중요 정보 — Dell OptiPlex 790/990

시스템 보드

방열판 제거

그림 1. 방열판이 장착된 시스템 보드의 이전 버전

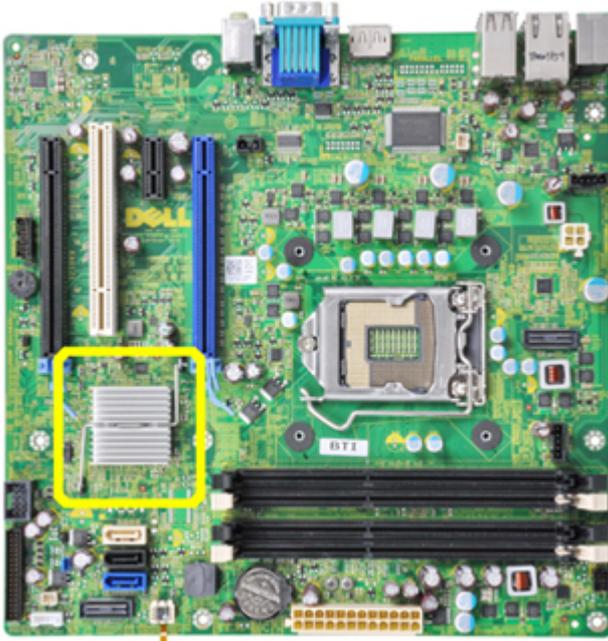
다음 이미지는 방열판과 함께 제공된 시스템 보드의 이전 버전을 나타냅니다.

A11 버전 이상으로 제공된 모든 시스템 보드에는 방열판이 포함되지 않습니다.

노트: BIOS 가 A11 이전 버전으로 다운그레이드된 경우, 오류 메시지가 표시됩니다.

그림 2. 열 센서 및 방열판이 장착된 시스템 보드가 제거됨

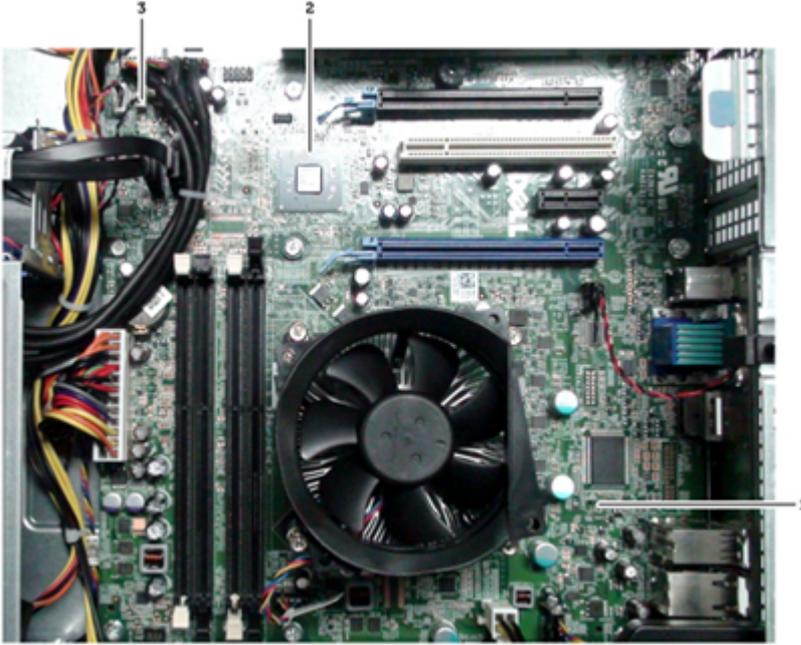
전원 공급 장치 열 센서가 데스크탑 새시에서만 제거되었습니다.

1. 열 센서 커넥터-1 및 케이블이 제거됨
2. 칩셋 방열판이 제거됨
3. 열 센서 커넥터-2

노트: 시스템 보드를 데스크탑 새시용 새 시스템 보드로 교체할 경우, BIOS 버전이 A11 이상인지 항상 확인하십시오.

경고: BIOS를 업데이트하지 않는 경우, POST 중 Alert! Chipset heat sink not detected(경고! 칩셋 방열판이 감지되지 않음) 오류 메시지가 표시됩니다.
